IBRAM - Parecer Técnico SEI-GDF n.º 40/2018 - IBRAM/PRESI/SULAM

Processo nº: 00391-0000017732/2017-01

Interessado: DER/DF

Atividade Licenciada: Dispensa de Licenciamento Ambiental (readequação/reforma de bacias de retenção/detenção na DF-087) e Supressão de Árvores Isoladas (implantação/readequação/reforma das referidas bacias e implantação da ciclovia na margem leste da DF-087)

Figura 4 - Detalhe para as bacias na faixa de domínio da DF-087

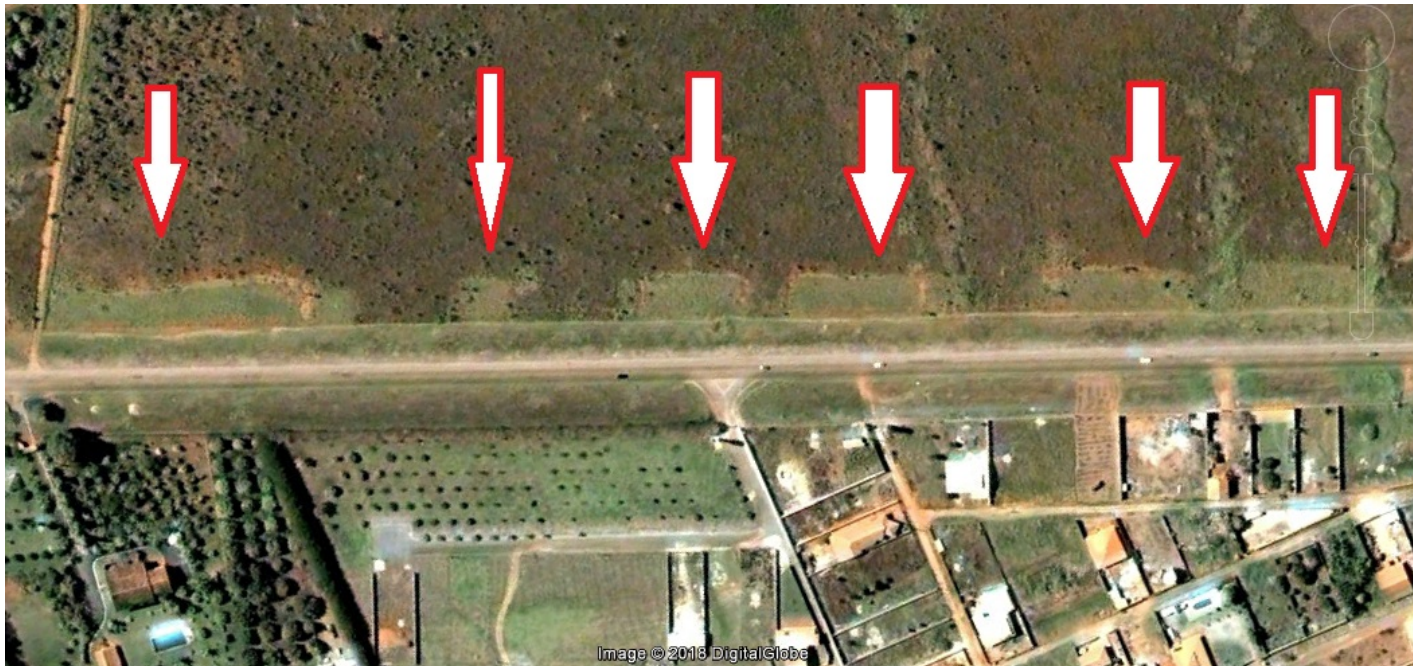
Não obstante a contradição existente entre os ofícios apresentados pelo DER/DF, trata-se, realmente, de reforma/readequação de bacias de drenagem. Como se observa nas imagens de satélite disponíveis no sistema Google Earth, já haviam bacias de drenagem na área, oriundas, inicialmente, da extração de terra das caixas de empréstimo da faixa de domínio utilizada para implantação da rodovia DF-087. Posteriormente, essas caixas de empréstimo foram reconformadas para funcionar como bacias de drenagem de água pluvial.

Figura 6 - Resíduos sólidos depositados irregularmente sobre as bacias na faixa de de domínio da DF-087

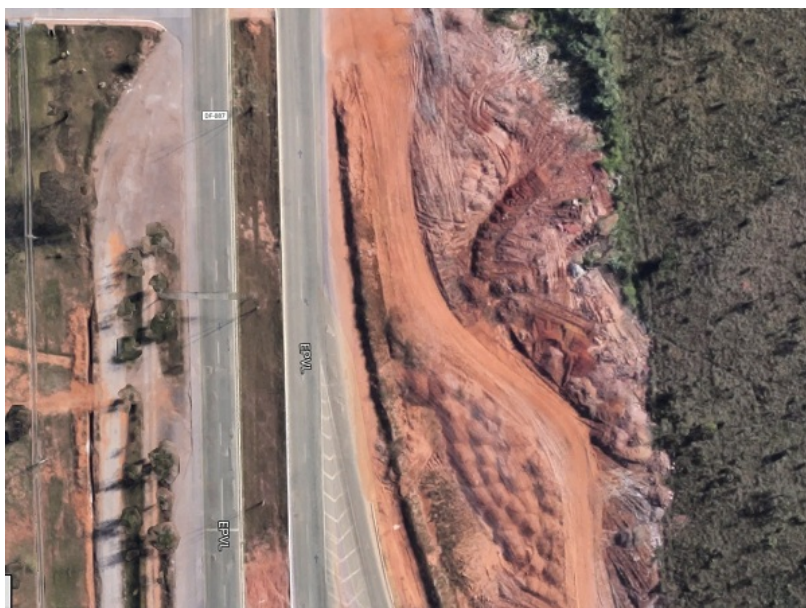
No entanto, essas bacias da DF-087 foram historicamente alvo de depósito irregular de lixo e resíduos sólidos, principalmente botafora de obras. Ao longo do tempo, esses resíduos foram espalhados na área, o que acarretou em aplainamento progressivo das bacias e consequente perda progressiva no potencial de detenção das bacias originalmente construídas.
